VERKSTADS- MEDDELANDE

BETR.	PRODUKT
KLIMATANLÄGG- NING	P
	GRUPP
140, 164	85
DATUM	NR
September 1974	30

Fläktmotor för kombinationsanläggning

Bild 1.

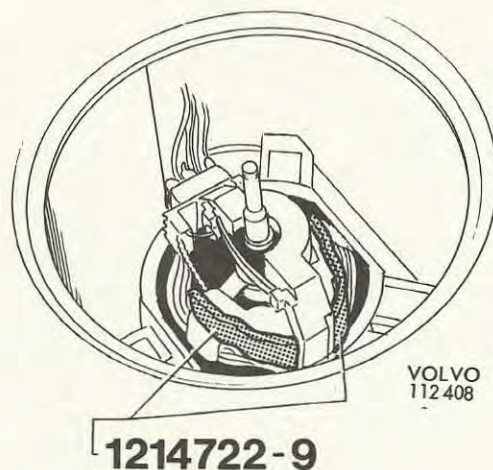
I enstaka fall har gnissel och/eller lågfrekvent oljud förekommit i fläktmotorn för klimat-
anläggning typ CU.

Gnissel

1. Demontera enhetens högra yttre gavel samt turbinhjul, se verkstadshandbok 140, 164 avd. 8 (85).
2. Tvätta rent borsthållarnas utsidor med trikloretylen, för att avlägsna eventuellt fett.
3. Fäst en bit självhäftande skumplast (detaljnummer 1214722-9) på borsthållarnas utsida, bild 1.
4. Montera turbinhjulet samt yttre gaveln.

Bild 2.

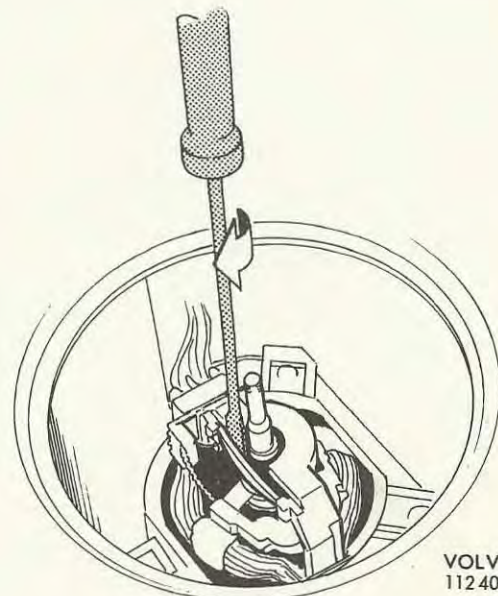
Lågfrekvent oljud

1. Demontera enhetens högra yttre gavel samt turbinhjul, se verkstadshandbok 140, 164 avd. 8 (85).
2. Lätta med en skruvmejsel på fjädern som håller kulan (glidlager), bild 2.
3. Starta fläkten.
4. Låt kulan förflytta sig så att den "hittar" rätt läge.
5. Montera turbinhjulet, starta fläkten och lyssna. Upprepa proceduren tills oljudet försvunnit.
6. Montera yttre gaveln.
